Szp/FZ – 49/ONKO/955/2017

INFORMACJA NR 2 DLA WYKONAWCÓW

Dyrektor Wojewódzkiego Szpitala Specjalistycznego we Wrocławiu przy ul. Kamieńskiego 73 a zgodnie z art. 38 ust. 2 ustawy z dnia 29.01.2004 r. Prawo zamówień publicznych (Dz. U. z 2017 r. poz. 1579) jako kierownik Zamawiającego przekazuje treść zapytań oraz wyjaśnienia do postępowania pn.: „**Dostawa aparatu RTG**”

WYKAZ OSŁON STALYCH I WENTYLACJI

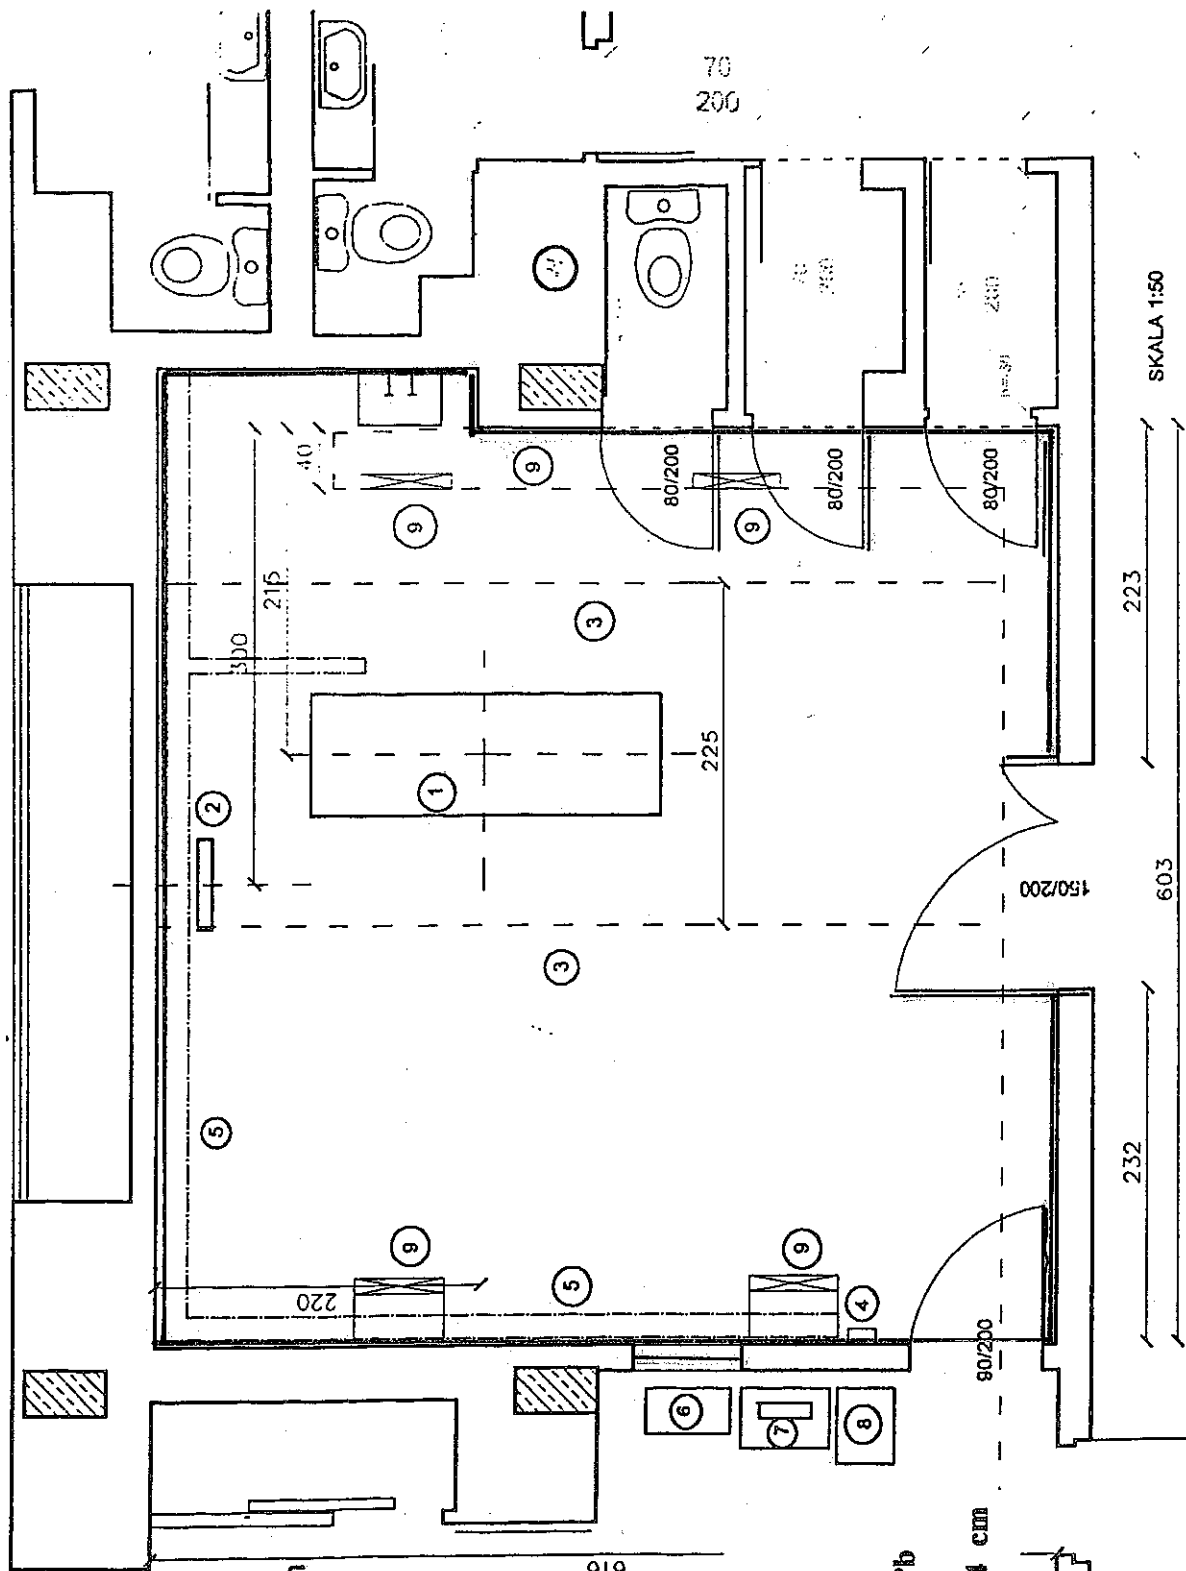
14. Prosimy Zamawiającego o potwierdzenie, że do Wykonawcy będzie należało jedynie odświeżenie pracowni tj.: pomalowanie ścian, sufitu, wymiana wykładziny, pomalowanie stolarki drzwiowej, a nie jej przebudowa. Prosimy o wskazanie pomieszczeń, które należy odświeżyć.

Do obowiązków Wykonawcy będzie należało opracowanie projektu osłon stałych dla oferowanego urządzenia. Z dokumentacji będzie wynikało czy istniejące osłony w postaci tynków barytowych (3 cm) są wystarczające. Jeśli nie to należy wykonać nowe, pozostałe parce do wykonania to: pomalowanie ścian i sufitu, wymiana wykładziny elektroprzewodzącej, pomalowanie przyległych kabin i węzła w.c oraz odświeżenie stolarki drzwiowej

W załączniku przedstawiam rysunek pracowni i znajdujących się w nich pomieszczeń
